**Всемирный форум для согласования правил
в области транспортных средств**

Рассмотрение проектов поправок к существующим
правилам ООН, представленных GRSP**Предложение по поправкам серии 01 к Правилам № 145
ООН (системы креплений ISOFIX, крепления верхнего
страховочного троса ISOFIX и размер i)****Представлено Рабочей группой по пассивной безопасности***

Воспроизведенный ниже текст был принят Рабочей группой по пассивной безопасности (GRSP), на ее семьдесят третьей сессии (ECE/TRANS/WP.29/GRSP/73, пункт 43). В его основу положен документ ECE/TRANS/WP.29/GRSP/2023/12 с поправками, содержащимися в приложении XI к докладу. Этот текст представляется Всемирному форуму для согласования правил в области транспортных средств (WP.29) и Административному комитету (AC.1) для рассмотрения на их сессиях в ноябре 2023 года.

Образец В

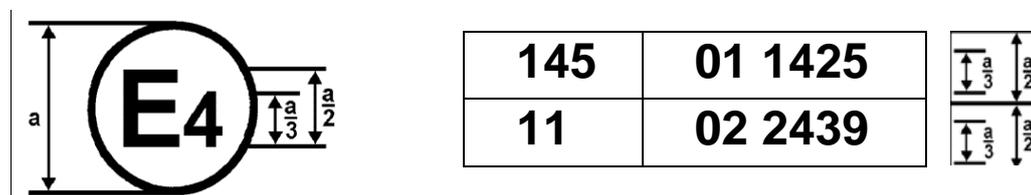
Приведенный выше знак официального утверждения, проставленный на транспортном средстве, указывает, что данный тип транспортного средства официально утвержден в Нидерландах (E 4) на основании правил № 145 и № 11 ООН*. Номера официального утверждения указывают, что к моменту предоставления официального утверждения Правила № 145 ООН включали поправки серии 01, а Правила № 11 ООН включали поправки серии 02».

Рис. 1

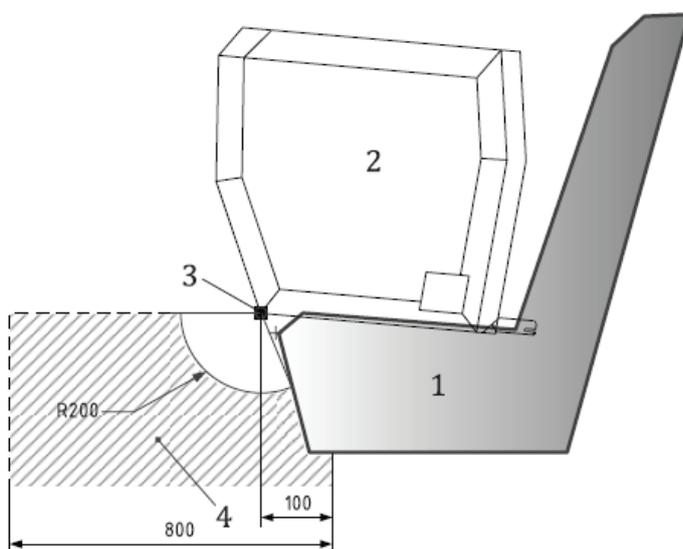
Включить новое приложение 6 следующего содержания:

Зона крепления нижнего страховочного троса: вид сбоку

- Обозначения:**
1. Сиденье транспортного средства.
 2. Контур кресла ISO/R2, установленного на соответствующем сидячем месте транспортного средства.
 3. Точка на контуре кресла ISO/R2 для измерений зоны КНСТ.
 4. Зона крепления нижнего страховочного троса (вид сбоку), с верхним ограничением.
 5. Если КНСТ встроено в находящееся впереди сиденье, то требования в отношении зоны должны выполняться независимо от настроек регулировки высоты находящегося впереди сиденья, с учетом контура кресла ISO/R2.

Рис. 2
Зона крепления нижнего страховочного троса: вид сверху

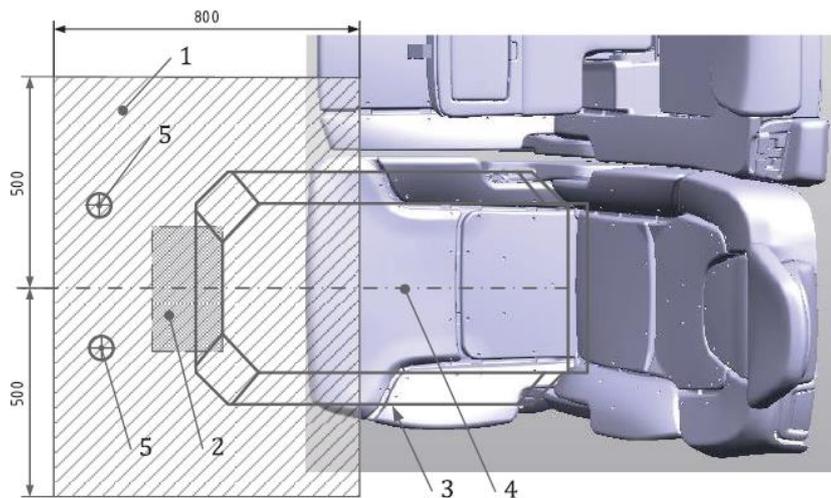
- Обозначения:**
1. Зона крепления нижнего страховочного троса, вид сверху.
 2. Зона опоры (использоваться не должна).
 3. Контур кресла ISO/R2, установленного на соответствующем сидячем месте транспортного средства.
 4. Осевая линия кресла ISO/R2 и креплений ISOFIX (или видимая осевая линия сидячего места в случае сидячих мест без ISOFIX/размер которых не соответствует размеру i, согласно приложению 6) (показан только контур).
 5. Крепление нижнего страховочного троса, примеры положения.

Примечание: Наиболее удаленная назад поверхность зоны располагается на расстоянии 00 мм позади вертикальной плоскости, проходящей через опорную точку на контуре кресла ISO/R2. См. рис 5 и 6».

Рис. 3
Точка для определения направления действия силы и направления испытательной нагрузки

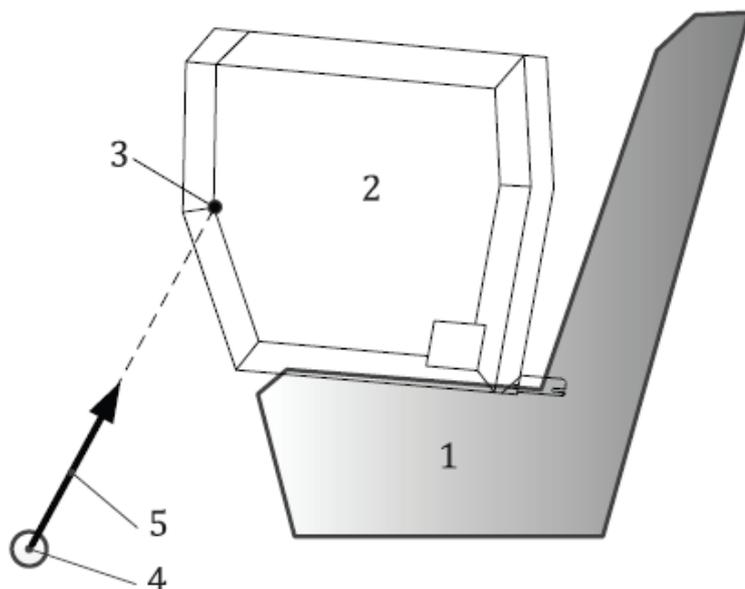
- Обозначения:
1. Сиденье транспортного средства.
 2. Контур кресла ISO/R2, установленного на соответствующем сидячем месте транспортного средства.
 3. ТНДС (точка для определения направления действия силы).
 4. пример фактического положения КНСТ в транспортном средстве.
 5. Направление испытательной нагрузки.

Примечание: Положение ТНДС в поперечном направлении совмещается с осевой линией контура кресла ISO/R2».
